工程指示 / 要求簡箋(E.I.)

工程指示編號：EI / 4155 / 21 修改版次：G

工程編號：J857 工程名稱：啟德 6552

工程項目：幕牆單元件 - 確認模圖(興發鋁材)

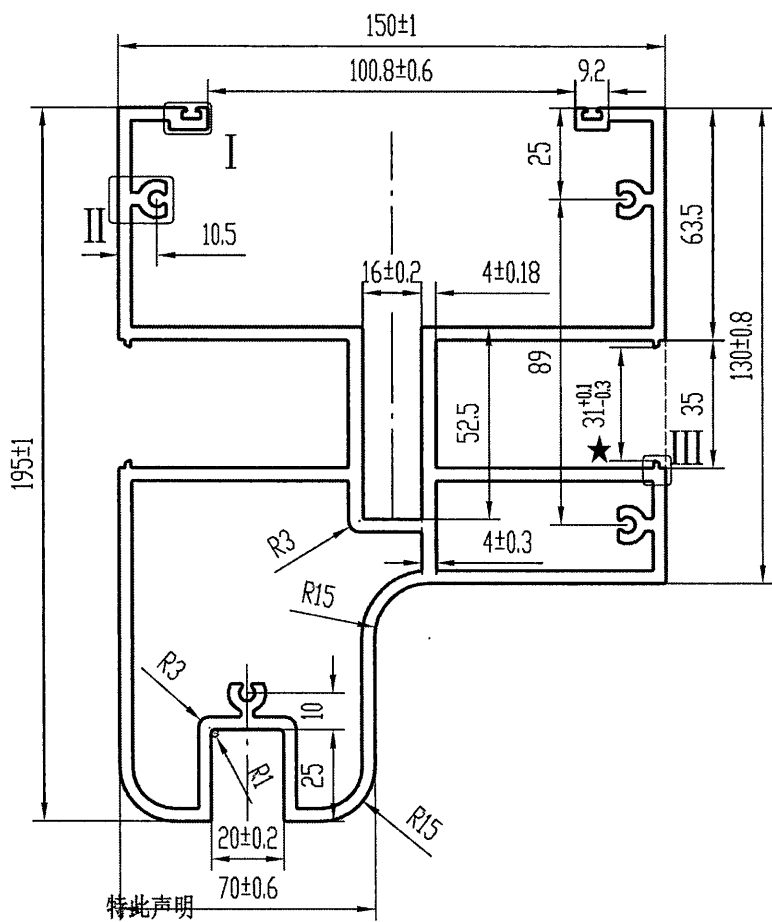
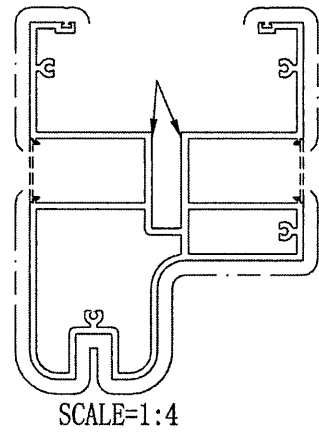
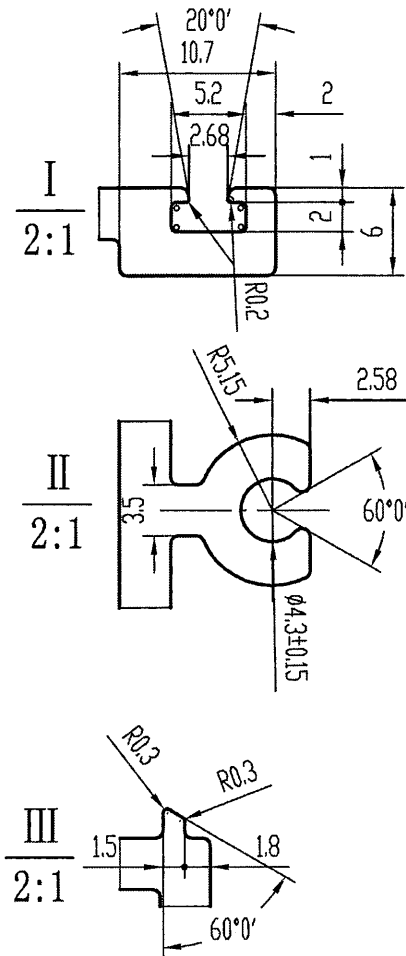
由于用假通模设计，这里会有凸线，请接受

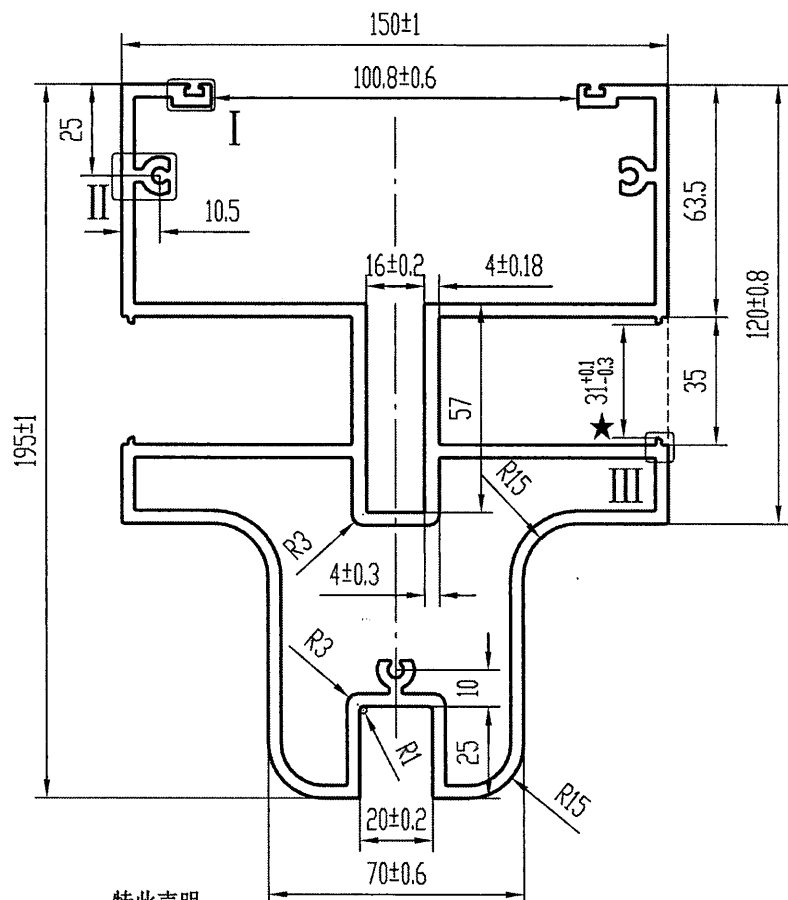
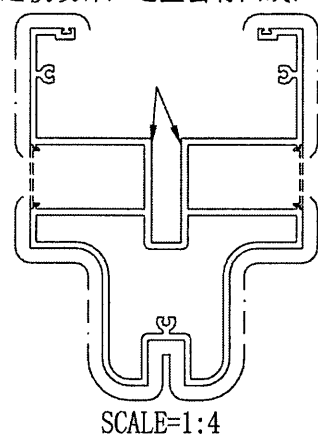
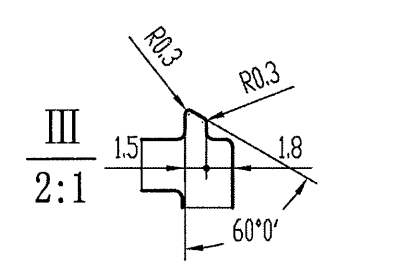
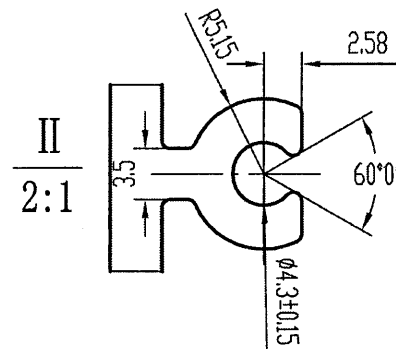
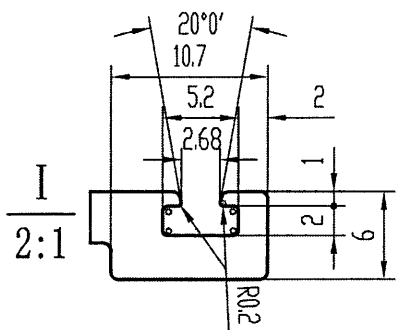
由于用假通模设计，这里会有凸线，请接受
